Osorno, 10-05-2021

Revisión PDA Osorno

Ya que trabajo elaborando Memorias Térmicas para varios Arquitectos , solo me referiré a observaciones respecto al **Artículo N°8** del DS N°47 , ya que es el que actualmente nos rige respecto a las distintas construcciones.

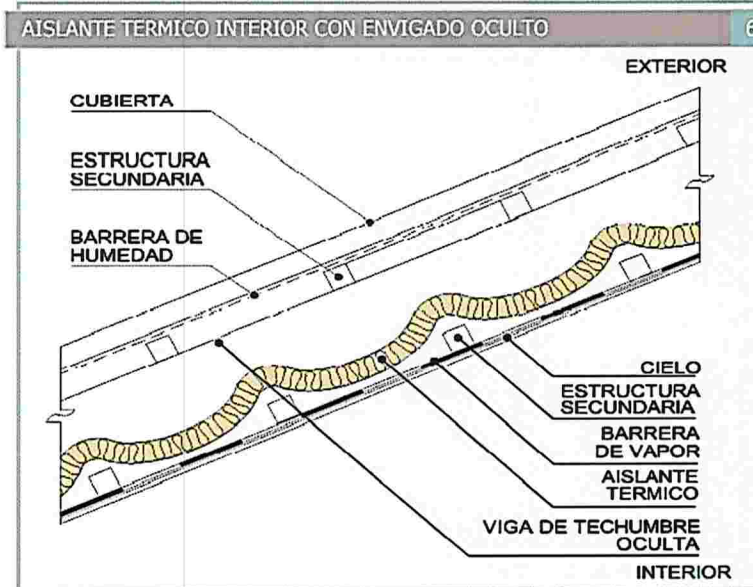
- Tal como se lee en el recuadro de más abajo, la NCh 1973 faculta en el punto 6.4.1 el que en el cálculo no se consideren todas las capas entre una cavidad bien ventilada y el exterior. Esto es especialmente importante en el cálculo de las Condensaciones. Este funcionario exige que en el cálculo se consideren "todas" las capas, lo que obviamente altera los resultados e incluso hace que algunas soluciones constructivas, usadas normalmente, no se puedan utilizar.

- También es importante ampliar las Definiciones que se mencionan en este DS 47, en su artículo N°3 , ya que por ejemplo no se define "Envolvente", "zona Habitable" , "Zona no habitable" y eso es super importante ya que al no estar definido se han generado exigencias como exigir Aislación por el exterior a Zonas que no forman parte de la Envolvente y en zonas que no son habitables de ampliaciones (como bodegas, logias etc).
